Samrådsredogörelse

Utfärdat: 2018-11-22
Diarienummer: 0830/16

Detaljplan för Nöjespark och hotell söder om Liseberg, kv. Immeln m.fl., inom stadsdelen Krokslätt m.fl. i Göteborg

Samrådsförslag 2017

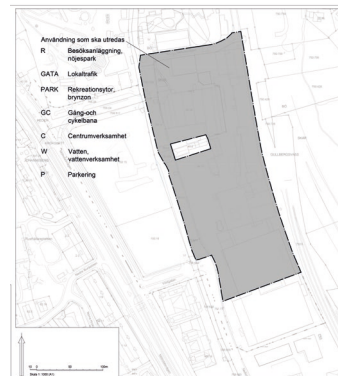
Under samrådet sträckte sig planområdet hela vägen från Mölndalsvägen till E6. Ytan öster om Mölndalsån väckte dock många frågor som kräver särskild utredning, vilket gjort att den östra sidan bröts ut och nu bedrivs som en egen plan.
